חוות דעת הנדסית - שטחים משותפים

כתובת: [REDACTED] ת"א דו"ח שטחים משותפים: קומת כניסה - קומה 4 + גג

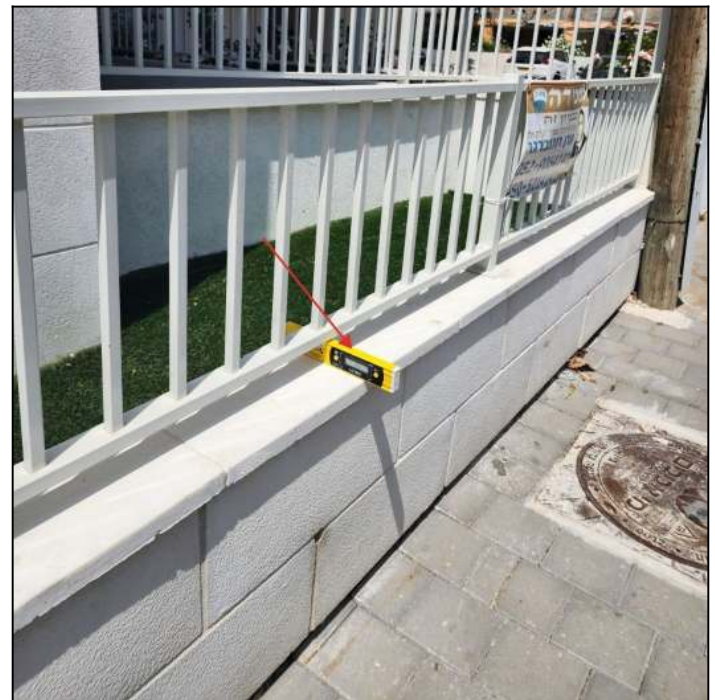
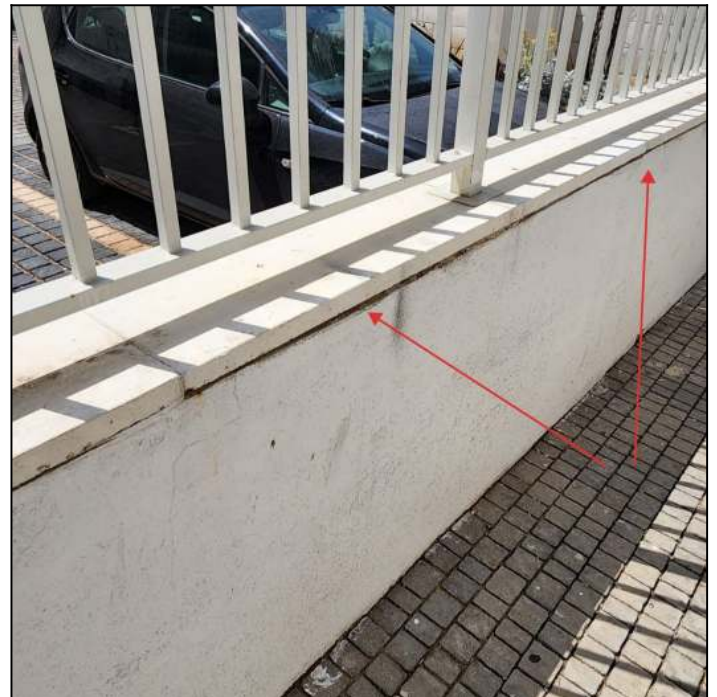
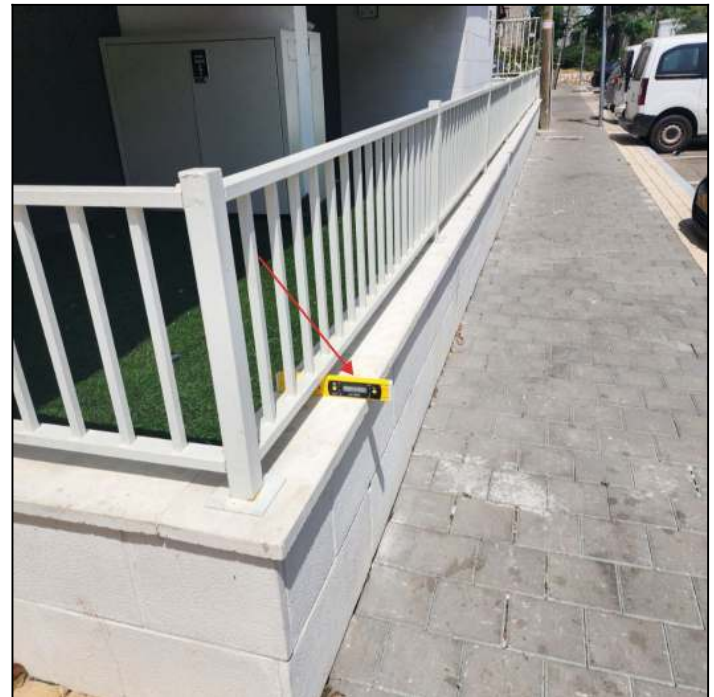
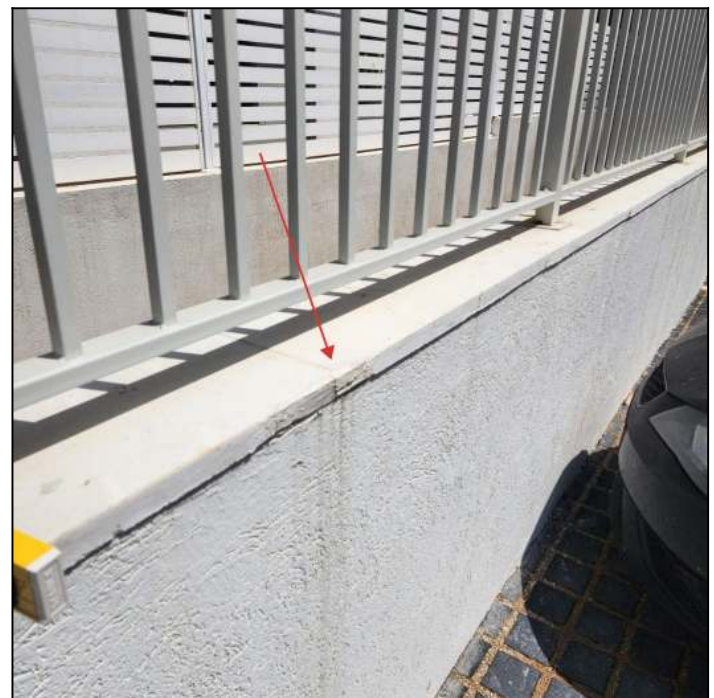
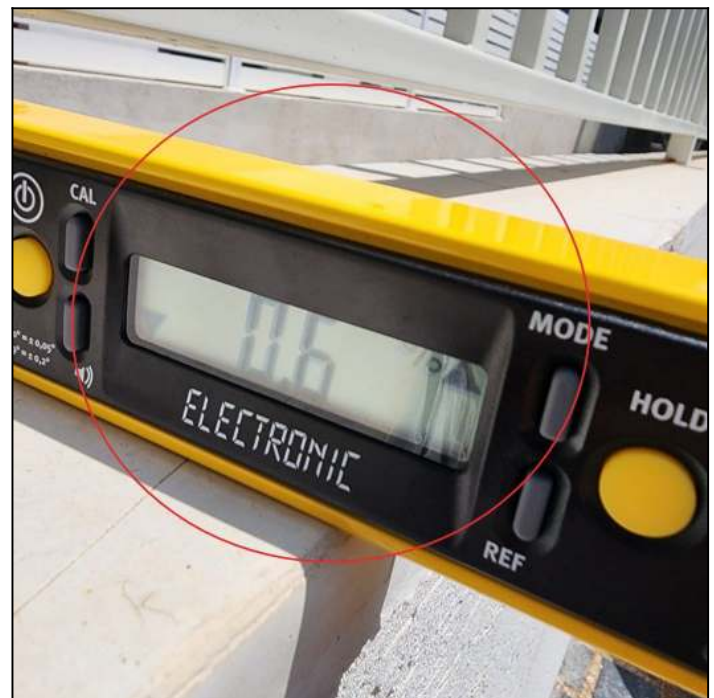
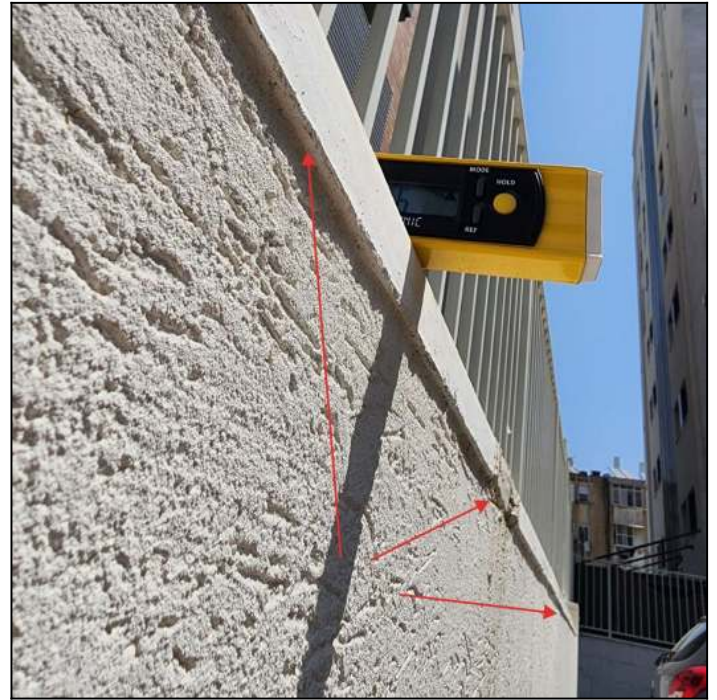
14.2 ממצא	קופינג בחומה הקפית הורכב בשיפועים לא נכונים והפוכים.
מיקום	פיתוח
המלצה	נדרש לפרק את האדנים ולהרכיב במרחק שווה מקירות מטויחים, בצורה מקצועית ובשיפוע נכון.
מחיר	28,000 ש"ח (מחיר ליחידה: 28,000 ש"ח, כמות: 1 קומפ')

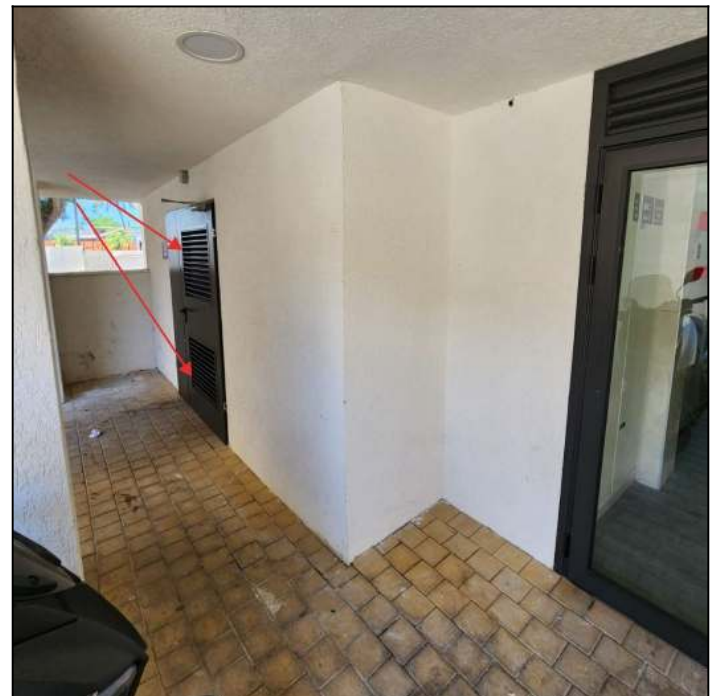
15.1 ממצא	לא הותקנו רשתות נגד חרקים, וזאת בניגוד להוראות תקנות התכנון והבניה סעיף 6.0
מיקום	חדר אשפה
המלצה	אספקה והתקנת רשתות יתושים
תקן	סעיף 6.09 ג' מתקנות התכנון והבניה
מחיר	3,680 ש"ח (מחיר ליחידה: 1,840 ש"ח, כמות: 2 קומפ')

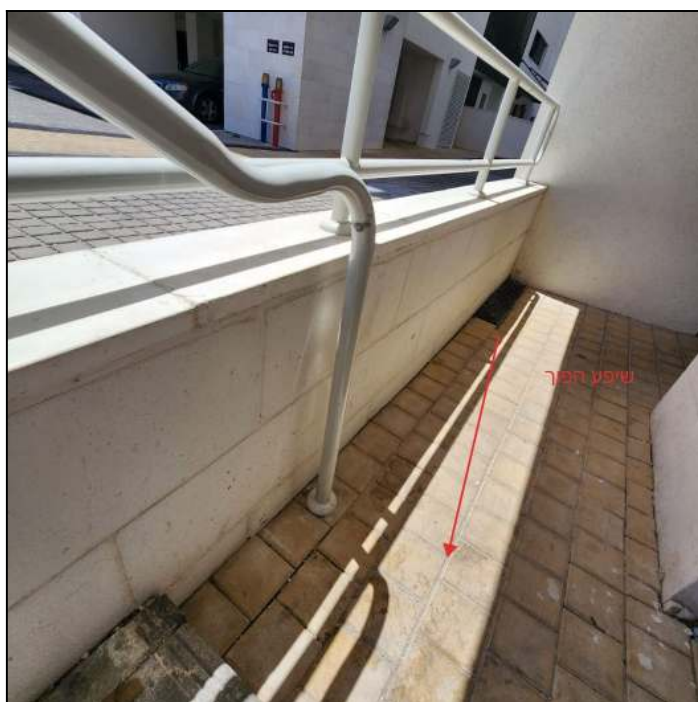
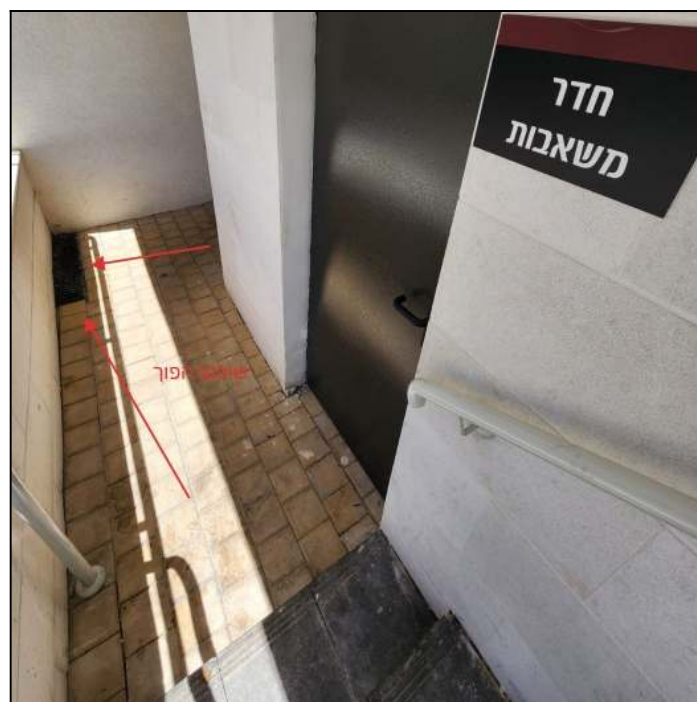
16.4 ממצא	שיפוע הפוך מתעלת ניקוז
מיקום	פיתוח
המלצה	פירוק אבן משתלבת, הכנת תשתית עם סימון שיפוע עפ"י התקן, התקנת אבן משתלבת בשיפוע לכיוון תעלת ניזוז, פיזור ומילוי חול, הידוק באמצעות מהדקת
מחיר	2,750 ש"ח (מחיר ליחידה: 2,750 ש"ח, כמות: 1 קומפ')

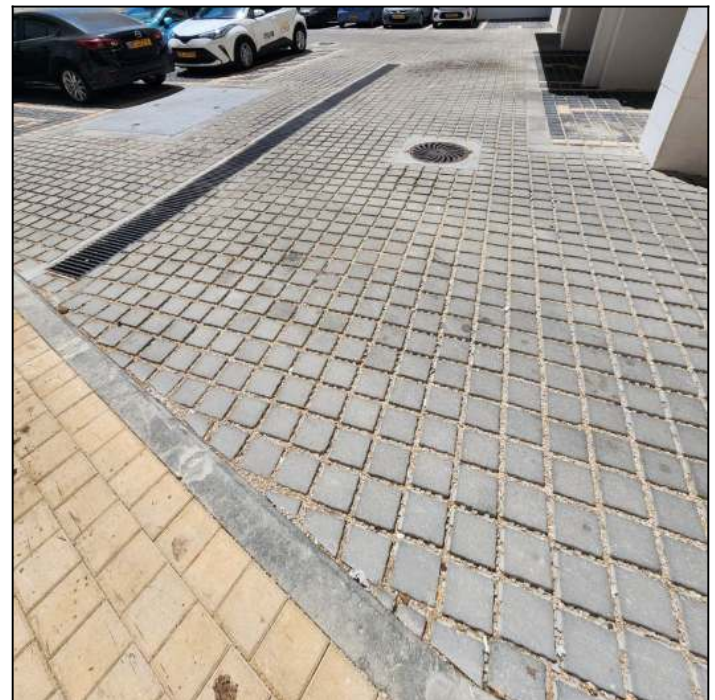
16.5 ממצא	אבן מחלחלת ליקויים בביצוע, מילוי ומרווח פוגות והפרשי גובה אנכי בין הריצופים
מיקום	פיתוח
המלצה	פירוק והתקנה מחדש עפ"י התקן
מחיר	15,520 ש"ח (מחיר ליחידה: 485 ש"ח, כמות: 32 מ"ר)

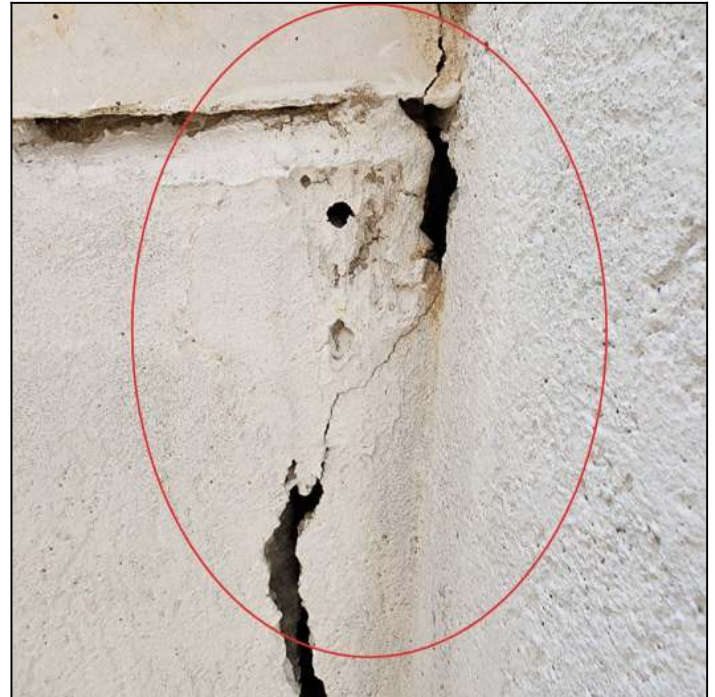
17.1 ממצא	חומת גדר המגרש עם ניתוק וסדקים
מיקום	חצר
המלצה	חשיפת הדסק, שיקום ברזלים ובטונים, קשירה, הרבצה, טיח שחור, פריימר ושליכט צבעוני
מחיר	7,700 ש"ח (מחיר ליחידה: 3,850 ש"ח, כמות: 2 קומפ')

ניתוק החומה מבטונדה של פיר חשמל
